ゼオライト土嚢等処理設備における 実規模モックアップについて

2023年 10月 24日

東京電力ホールディングス株式会社

2. 容器封入作業の実規模モックアップ試験実施に当たって

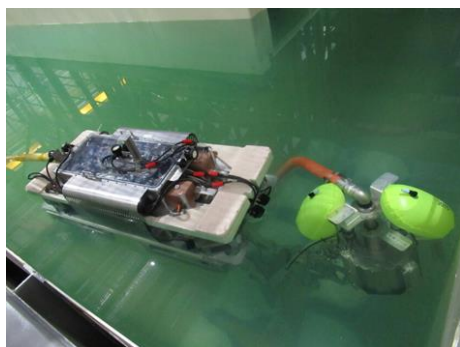
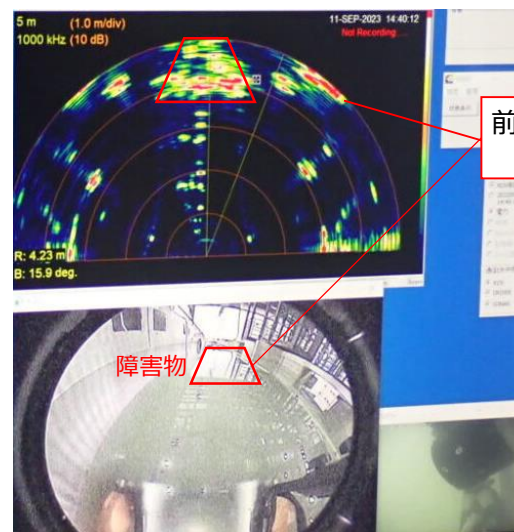
事象	<ul style="list-style-type: none">作業の影響で濁水が発生。濁水環境内では100mm程度まで近づかないと視認できなかったものの、気中カメラで相互監視をしながら作業を実施。
原因	<ul style="list-style-type: none">濁水が発生しにくいように、部分的に土嚢袋を切断しゼオライト吸引を進める手法にて検討を進めているものの、繰り返し作業においては濁水が発生を抑制することが困難。
対応方針	<ul style="list-style-type: none">濁水の発生を考慮して、耐放射線性を考慮の上、ソナー等、カメラ以外の確認方法についても検討を進める。なお、モックアップにおいては、ソナーを用い、前方の壁や干渉物については確認が容易であったが、土嚢袋の判別は困難であったため、より適したソナー等を選定する方針。濁水の低減・拡散防止方法等について検討を進める。

ファイバースコープでの内部確認

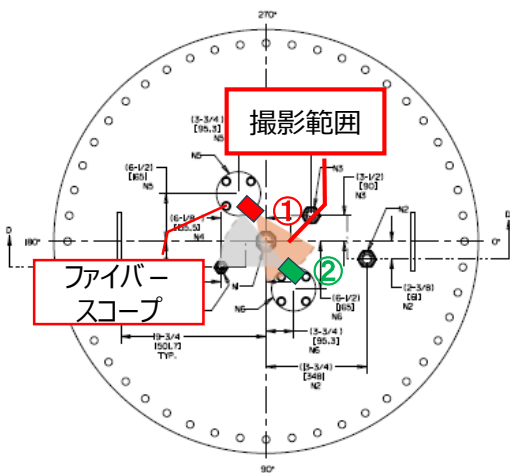
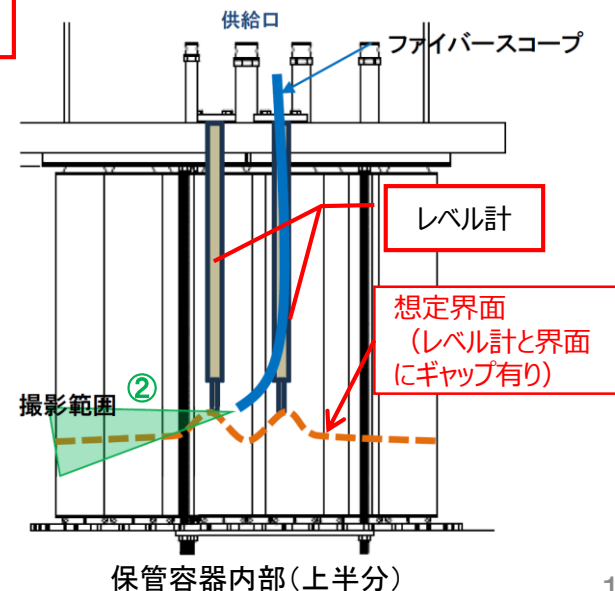
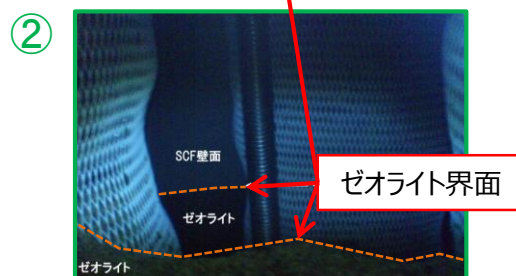
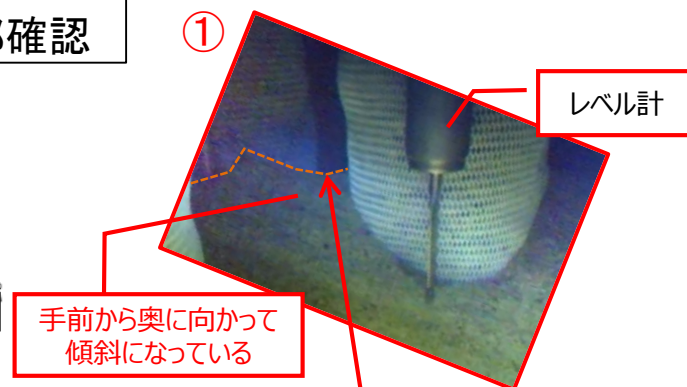
事象	<ul style="list-style-type: none"> ゼオライトの保管容器への充填時に、レベル計の検知ランプが点灯した後、消灯したことを確認。なお、移送を続けると再度点灯する状況。
原因	<ul style="list-style-type: none"> 充填後にファイバースコープによる内部確認を実施したところ、ゼオライト界面が波打っているような状況であることを確認。 ゼオライト界面の凸部が検知プローブに触れて一度は検知するものの、入口からの水流により凸部が崩れ、検知プローブとゼオライトが接触していない状態となったと推定
対応方針	<ul style="list-style-type: none"> 本事象は界面がレベル計に近づいたときに発生するものと考えられるため、この事象を考慮したレベル計の設置位置とすること等の対策を検討。

5. 吸引

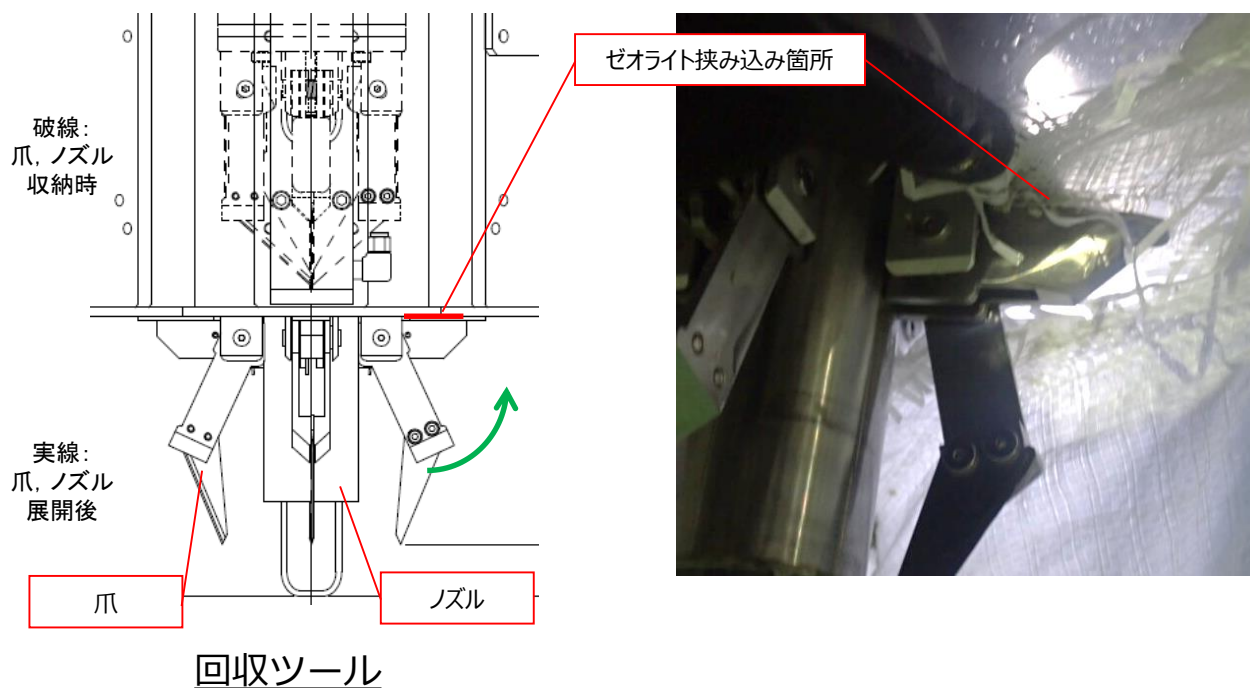
事象	• ゼオライト回収後、回収ツールのノズルを上昇しようとしたところ、上昇せず。
原因	• 回収ツールの爪にゼオライトが噛みこんでおり、ノズルの上昇を妨げたこと。
対応方針	• 回収ツール構造の見直し。

(参考) 保管容器設置高さの違いについて

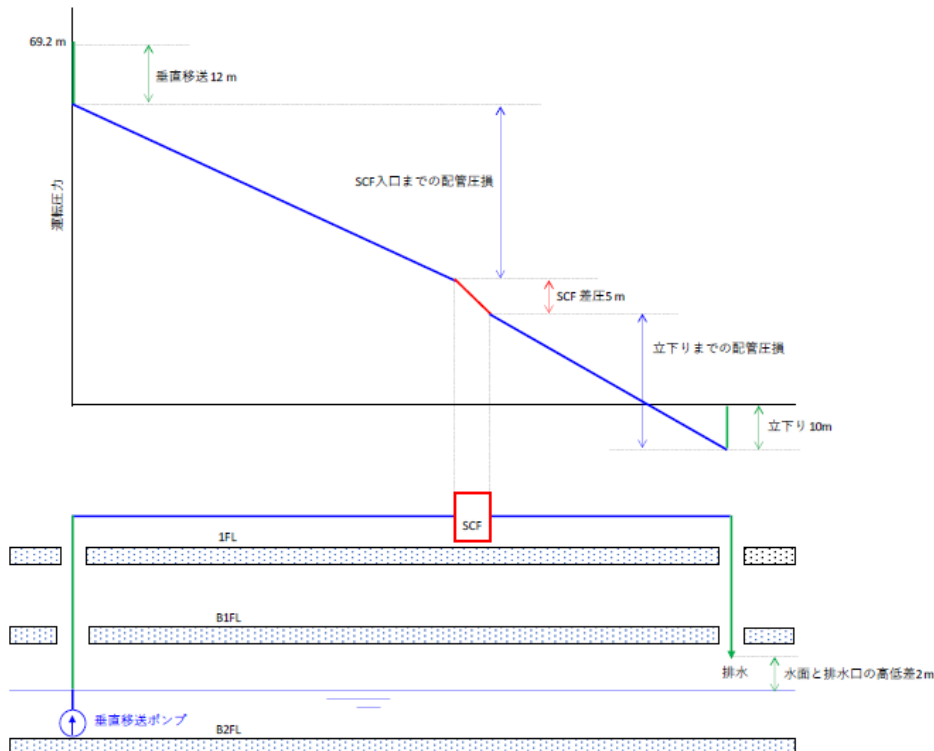
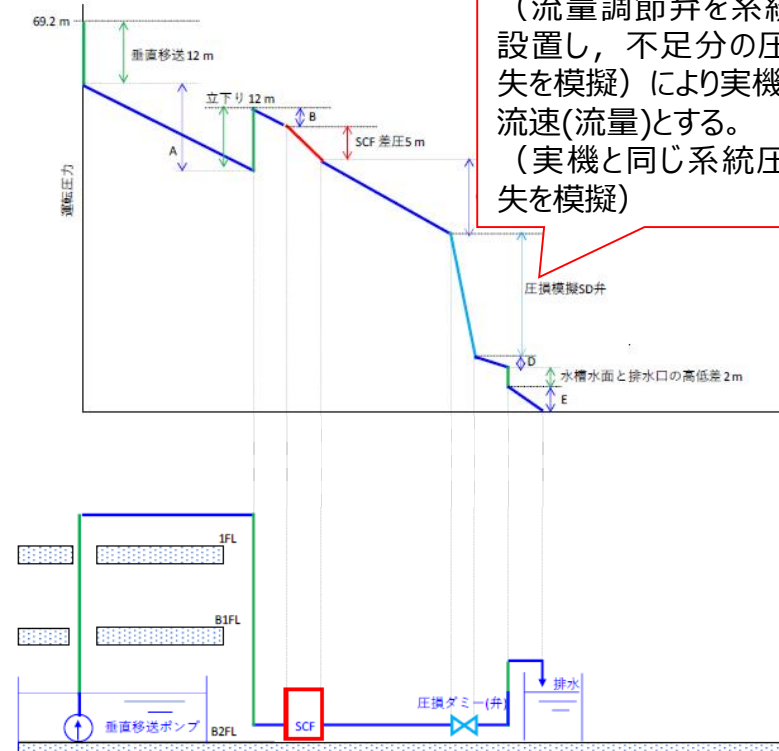
(1) ②	保管容器設置高さ	保管容器の設置高さが実機と異なるため、当該圧力損失分（水頭差）を考慮した試験とすること	弁による調整により実機と同じ系統圧力損失を模擬した試験を実施した。	2023/9 実施	16頁 補足
(1) ③	ゼオライト保管	保管容器が充填されるまで、連続運転させること	保管容器を満充填するまでの運転試験を実施した。	2023/9 一部実施 今後引き続き 実施予定	14頁 補足

- 保管容器の設置高さが実規模モックアップと実際の設備で異なる※1ため、モックアップ時に保管容器内の運転圧力は実機よりも高くなるが、保管容器内部のフィルタ性能に影響を与える因子はフィルタ差圧であり、運転圧力が異なっても差圧は変化しないため、実際の設備と同じ通水条件となる。
- また、差圧は流速依存が高いが、実機と同じ流速（流量）となるよう、背圧弁（圧損ダミー弁）にて調整を行う。

圧力損失分を弁による調整（流量調節弁を系統内に設置し、不足分の圧力損失を模擬）により実機と同じ流速（流量）とする。（実機と同じ系統圧力損失を模擬）
